Projet éolien des Hauts Bouleaux

Mémoire en réponse à l'avis de l'Autorité Environnementale du 10 juillet 2015

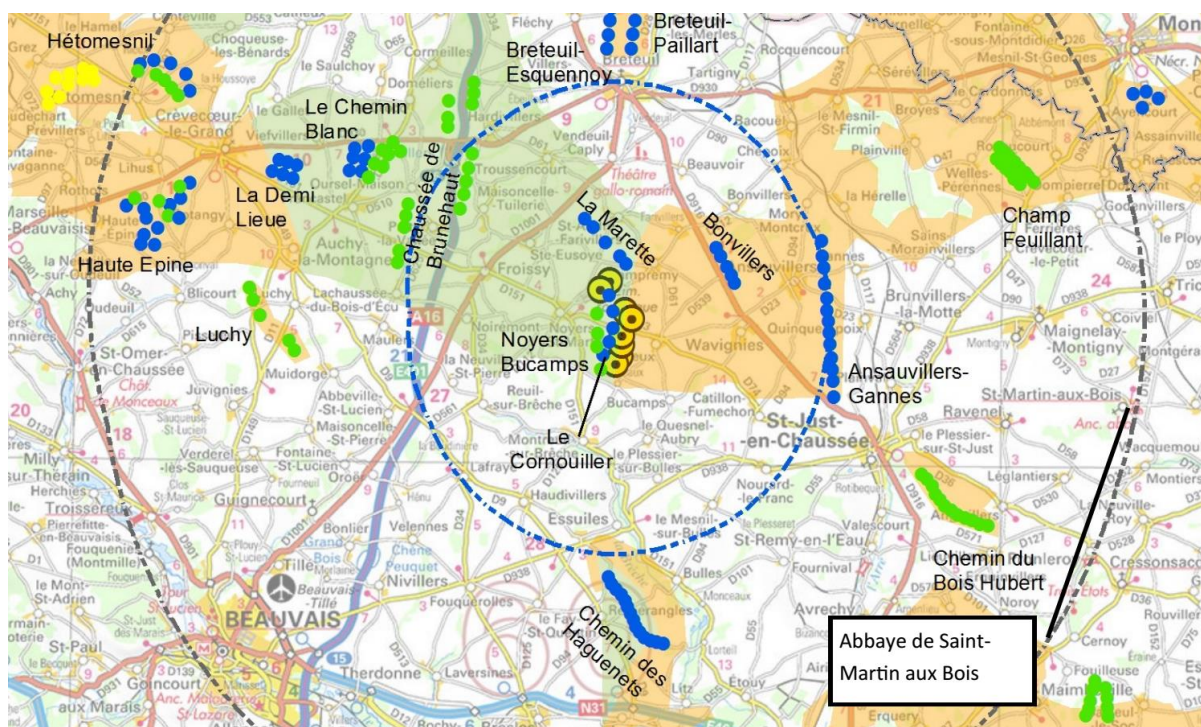
➤ présenter une carte des habitats naturels présents au sein de la zone d'implantation du projet (nomenclature CORINE-Biotopie de niveau 3) ;

Les éléments demandés (cartographie des types d'assolements et des zones boisées et landes) sont déjà présents dans le dossier, pages 25, 27 et 29 du volet Faune-Flore.

Les codes Corine sont indiqués au plus juste des possibilités d'interprétation (à 4 chiffres lorsque c'est possible). Ce sont les codes communément utilisés sans une étude phytosociologique fine.

Il a simplement été rajouté le périmètre d'étude rapproché sur la carte p.29, qui montre mieux que ce périmètre n'intègre pratiquement aucun élément concerné par cette rubrique.
